Mission régionale d'autorité environnementale
Grand Est

**Avis délibéré sur le projet d'exploitation du parc éolien de Vinets
à Vinets (10)
porté par la société BORALEX**

n°MRAe 2024APGE9

Nom du pétitionnaire	BORALEX
Commune	Vinets
Département	Aube (10)
Objet de la demande	Demande d'autorisation environnementale de construire et d'exploiter un parc éolien de 10 aérogénérateurs et de 4 postes de livraison.
Date de saisine de l'Autorité environnementale	22/12/2023

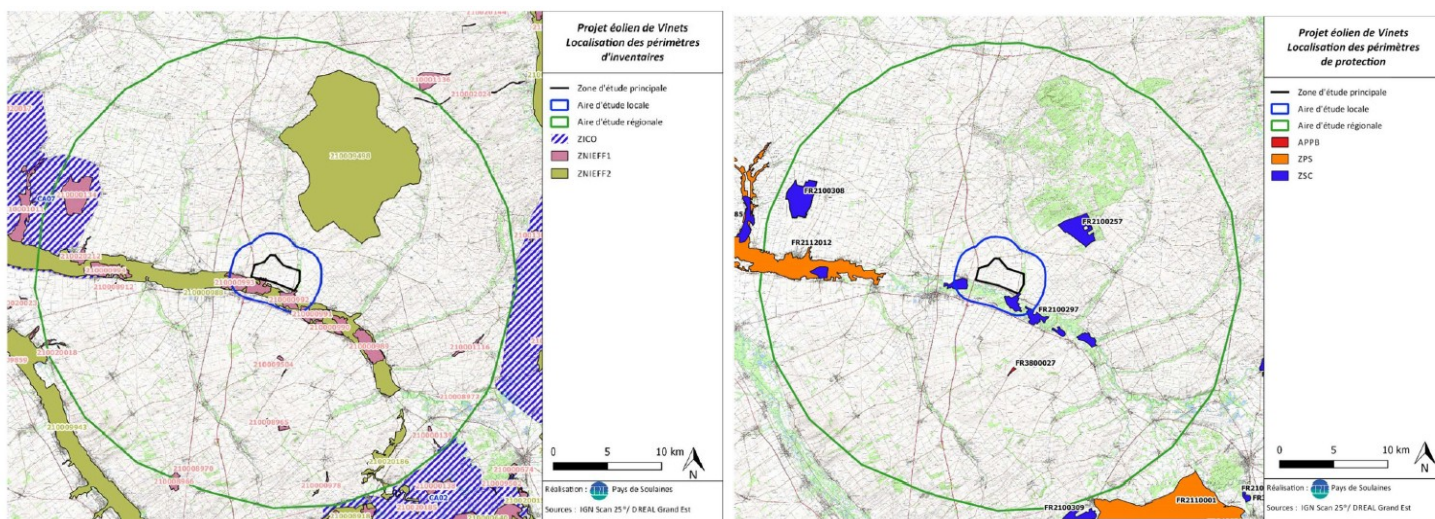
Par ailleurs, l'Ae constate une fluctuation de la dénomination des variantes ainsi que du périmètre de la zone d'implantation potentielle (ZIP) au long de l'étude d'impact.

L'Ae recommande au porteur de projet d'homogénéiser l'appellation de ses variantes et de revoir la cartographie de la zone d'étude.

Figure 4 : Localisation du projet vis-à-vis des couloirs de migration de l'avifaune

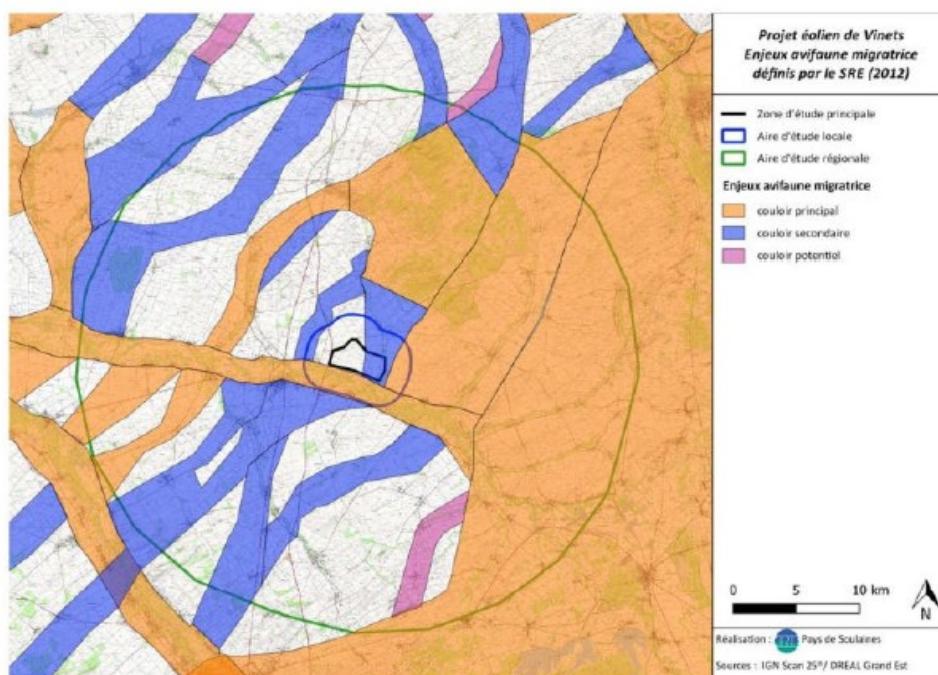
D'après le schéma régional éolien (SRE) Champagne-Ardenne, le projet se situe au sein d'un couloir de migration secondaire orienté selon un axe nord-est/sud-ouest (Cf. figure 4, ci-dessous). Le couloir principal de la « Vallée de l'Aube » est présent au sud de la ZIP. Dans l'étude d'impact, une trouée de respiration par rapport au parc de Lhuître est prévue, trouée où le passage de rapaces en migration est avéré.

L'Ae s'interroge sur l'intégration de cette trouée dans le paysage. Étant donné le grand nombre de parcs éoliens présents dans le milieu, il apparaît indispensable de s'assurer que cette trouée n'est pas en connexion avec un autre parc, ce qui limiterait fortement son intérêt pour l'avifaune, le bénéfice pour les espèces empruntant cette trouée serait alors à reconsidérer.

L'Ae recommande de préciser la nature de cette trouée et la méthodologie d'élaboration permettant d'en établir le tracé.

Elle recommande au pétitionnaire de proposer une méthodologie étendue à l'ensemble des autres parcs pour comprendre l'importance locale des flux migratoires de l'avifaune ou à défaut, de ne pas implanter de machines dans le couloir de migration secondaire identifié, ce qui correspond à la suppression des éoliennes E1 et E2.

Figure 5 : diagramme de saturation visuelle de la commune de Le Chêne

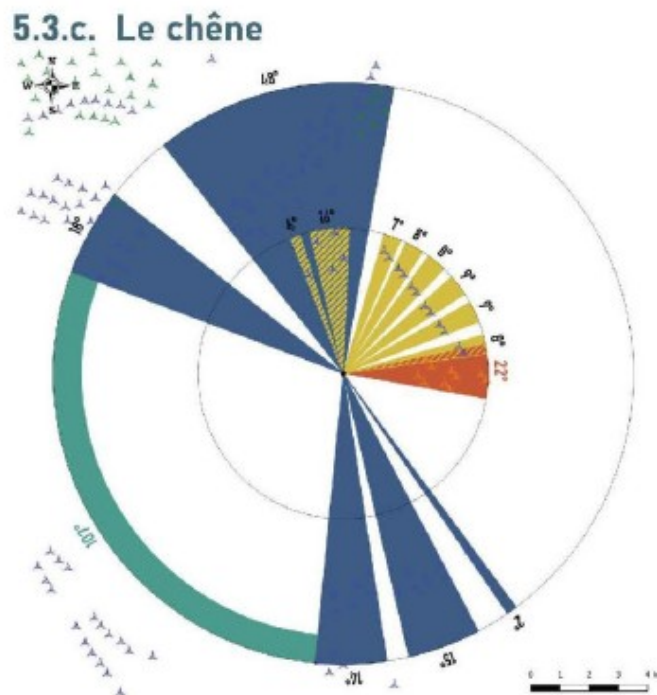
Cependant, l'Ae s'est fortement interrogée sur la méthodologie employée : les indices d'occupation du parc projeté ont été construits en individualisant les angles couverts et en fragmentant le parc en îlots de 2 ou 3 éoliennes comme sur le diagramme ci-dessous.

L'Ae signale que le champ de vision binoculaire de l'œil humain couvre un angle de 60° et celui de perception s'étend sur 120°, de ce fait, un parc éolien est perçu dans son ensemble et non par îlots de quelques éoliennes.

L'Ae recommande donc de reprendre l'analyse de visibilité en prenant en compte la totalité du parc éolien.
